## **ANEXO L – PEDIDO DE ELEMENTOS ADICIONAIS**

Assunto: Procedimento de Avaliação de Impacte Ambiental n.º 3680  
Eixo Fundação7/ Vilarouco, a 400 kV  
Pedido de Elementos Adicionais para efeitos de Conformidade do EIA

## **EIXO FUNDÃO / VILAROUCO, A 400 kV**

### PEDIDO DE ELEMENTOS ADICIONAIS PARA EFEITOS DE CONFORMIDADE DO EIA

Figura 1- Lado esquerdo: Extrato do Desenho nº LD 032820 (folha 1/9) “Projeto de Linhas – Planta Geral” Fonte: EIA; Lado direito: Implantação do projeto sobre Carta Militar, Escala 1/25 000, Folha nº 246 (Fonte: ArcGis)

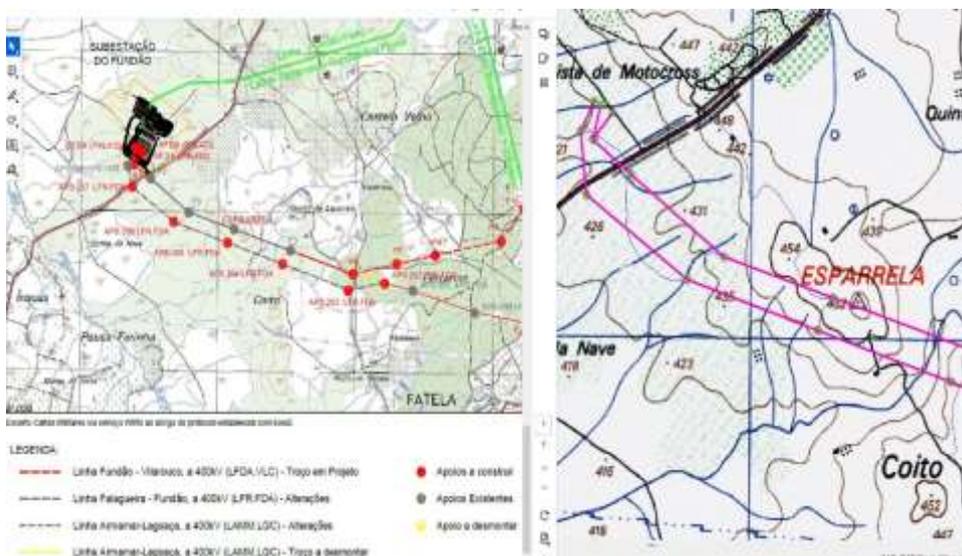
- 3.3.1. É referido no Relatório Síntese (pág. 421) que os apoios existentes P2 e P3 estão implantados sobre linhas de água. Contudo, da inserção da informação em formato shapefile fornecida pelo proponente é possível constatar que os apoios mencionados não se encontram sobrepostos a linhas de água, devendo essa questão ser esclarecida e refletida/retificada no Relatório Síntese. Verifica-se ainda que a implantação do novo apoio designado como “APS 266 LFR.FDA” encontra-se sobreposto com uma linha de água pelo que a sua localização deve ser revista (Figura 1).
